## 設計の概要(変更箇所)

## ■土地区画整理法第55条に基づく縦覧

## ■ 意見書数

市作成 参考図面

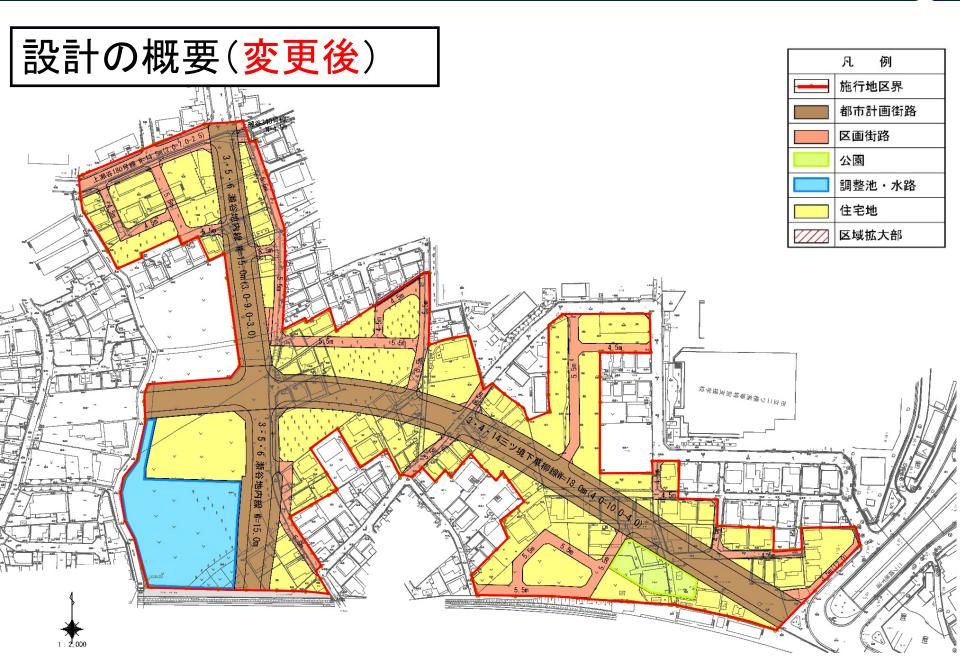
#### <区画道路幅員5.5mの拡大について>

- ・交差点の迂回が可能となる道路の追加となる為、信号待ちを回避する迂回車両が増加する。そうなると、騒音の増加・速度超過の運転車両等による住民の安全に支障をきたす。車両を所有する近隣住民への配慮との説明であるが、高齢者・未成年の歩行者や近隣住民への安全配慮が全く無い様に見受けられる。
- ・夜間になると、暴走族の溜まり場となり 交差点~区画街路への旋回等の迷惑運 転が発生する可能性あり。これも、

・当初計画では、区画道路南側の端部に転回広場を設けた、いわゆる行き止まり道路になっており、施行者としても、課題を認識していました。その後、関係機関との協議を行い、当該箇所の地権者の皆様からも合意を得られたため、幅員5.5mの区画道路を新設することとしました。

また、都市計画道路の交通量推計を行った結果、渋滞が発生する可能性が低いことから、区画道路に迂回する自動車は少ないと考えます。

なお、東野方面から三ツ境駅方面に流入する 計画交通量はピーク時で1時間あたり126台程 度と推計しております。

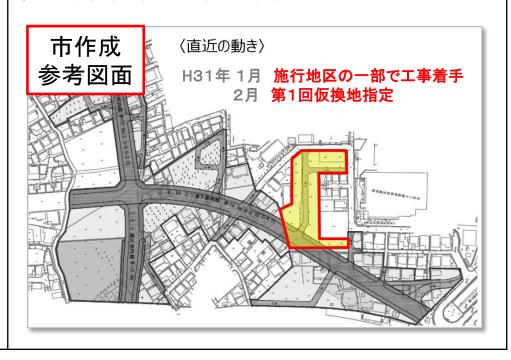
1 自治会のほぼ中央を三ツ境下草柳線により南北に分断され、西よりの地域が瀬谷地内線で東西に分断されます。計画当初より地域の連携をよくするため、分断された地域間の行き来に支障が生じないように要望してまいりましたが歩行者の横断個所は三ツ境下草柳線に一か所設置されるのみでした。これでは到底初期の目的が達成できないと別紙—資料1のような改善案を提案しましたがその可否が示されないまま以前提示された案で変更がなされませんでした。改めて自治会からの要望案に沿って変更して頂きたい。

(横断歩道3箇所の設置を要望)

・横断歩道の設置については、関係機関との協議を踏まえ、三ツ境下草柳線の1号交差点と2号交差点の区間(約300m)に1か所、信号機付き横断歩道を設置することで検討を進めている旨、昨年6月に自治会に回答しました。

その他の箇所への横断 歩道の設置につきまして は、その後もご要望をい ただいておりますが、設 置は難しいと考えており ます。

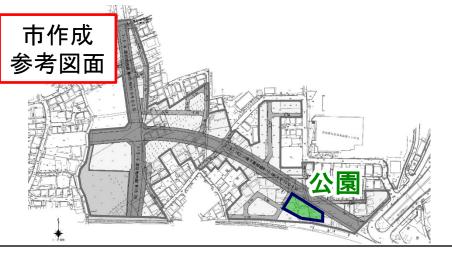
道路の縦断面は現地盤を基本とし出来るだけ宅地と の段差を付けないよう要望します。計画案では計画道 路三ツ境下草柳線を必要のない切土をすることにより地 区内道路勾配が10%以上のところが生じております。ま た宅地と段差ができることにより車の出し入れや車庫の 設置に支障が生じます。現地形を基本にした縦断勾配 に修正することを要望いたします。説明会では切土にし た理由を相鉄線下のアンダーパスのために三ツ境下草 柳線の計画高を下げなければならないとの説明を受け ましたが自治会で試算いたしますと制限勾配(7%)を採 用しても現地盤高で十分施工できる結果を得ることがで きました。(別紙資料―2参照)三ツ境下草柳線及び瀬 谷地内線の縦断勾配を現地盤高に沿った計画に変更 することを要望いたします。

瀬谷地内線の縦断勾配を変更 し、瀬谷地内線と三ツ境下草柳 線の交差点部の地盤高さを上げ ることで、三ツ境下草柳線に接続 する区画道路の勾配を小さくでき ると以前より提案いただいており ます。

当該区画道路は、当初計画で は約12%の勾配でしたが、昨年、 約10%にする修正を行いました。 都市計画道路の勾配や沿道宅 地との高低差等をふまえると、こ れ以上の変更は困難と考えます。

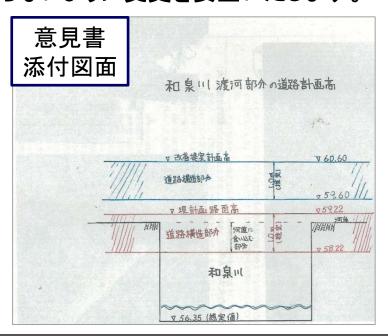
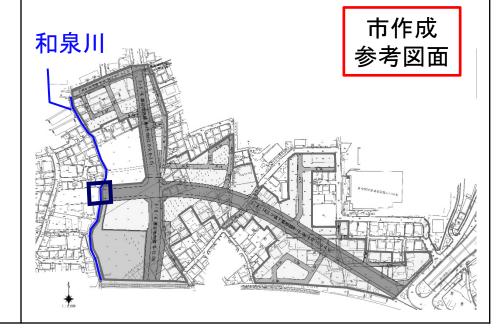
1 三ツ境下草柳線が和泉川を渡る箇所の計画高さに疑問があります。計画案ではこの地点の地盤高は59.00mであり、道路の計画高は59.22mとなっております。そうしますと道路構造物の厚さを1.0m程度と考えますと河道に食い込んだ構造物が作られることになります。(別紙 資料-3参照)検討し河道が狭くならないように変更を要望いたします。

・和泉川の横断については、ボックスカル バート形式又は橋りょう形式の構造で検討を 進めており、和泉川の計画高水位をふまえ、 具体的な構造を河川管理者及び道路管理 者と協議してまいります。

市作成 参考図面

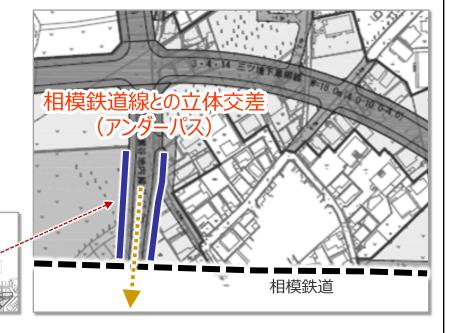
1 瀬谷地内線の相鉄線をアンダーパスする個所に道路幅員 一杯に連続地中壁が計画されています。アンダーパス工事を 行う場合一般にはその前後10 m程度のスペースが必要と考えますので線路際ぎりぎりまで連壁を先行して施工すると実際にアンダーパス工事を実施する時に支障が生じると思われます。計画から除くことを提案いたします。

・現段階で、相模鉄道線以南の瀬谷地内線の整備についてはアンダーパスの具体的な構造が決まっておりません。本市道路局による立体交差部の検討状況をふまえながら、本事業において連続地中壁を施工するか否かを検討してまいります。

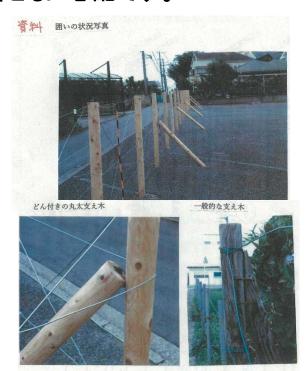
1 上記事例と同様に今回変更する事業区域拡張事項は事業計画当初より綿密な検討を行っていれば事前に組み込むことが可能であったと考えます。計画策定の甘さがあるように思います。

- 施行者の見解
- 当初の事業計画を決定した後、区画道路 や下水道の整備に伴う区域編入について 当該箇所の地権者の皆様から合意が得ら れたこと、及び関係機関との協議を経てより 安全性の高い道路計画としたことから、施 行区域を拡大することとしました。
